## ◆ 改善箇所説明図 ◆

【改善対象部位詳細】

テールゲート(積込装置)サイドカバー左側面からの見取図(右側面は同様の対象形状)

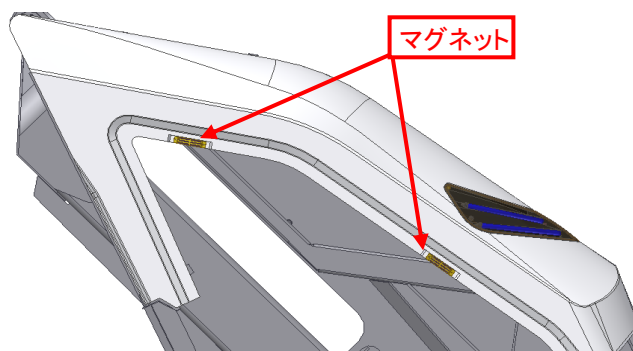
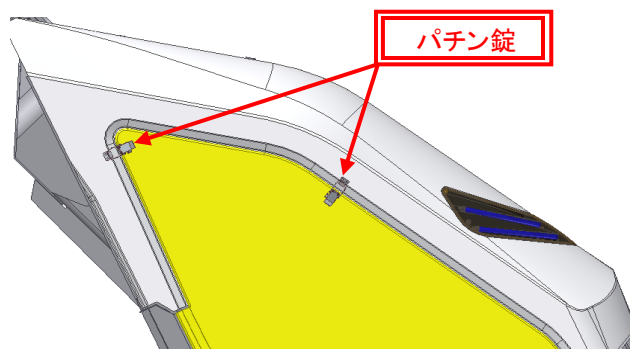
塵芥車の積込装置側面の開閉式のサイドカバーにおいて、ロアカバーとアツパカバーの固定方法が不適切なため、走行中の走行風等によりロアカバー上部の固定が外れることがある。そのため、そのままの状態で行くと、最悪の場合、ロアカバーが破損・脱落して、他の交通の妨げになるおそれがある。

全車両、ロアカバーとアツパカバーを固定するパチン錠を2箇所追加する。(左右両面共に同様) なお、ロアカバーの亀裂・破損等の有無を確認し、亀裂・破損等が確認された場合はロアカバーを補修又は交換する。
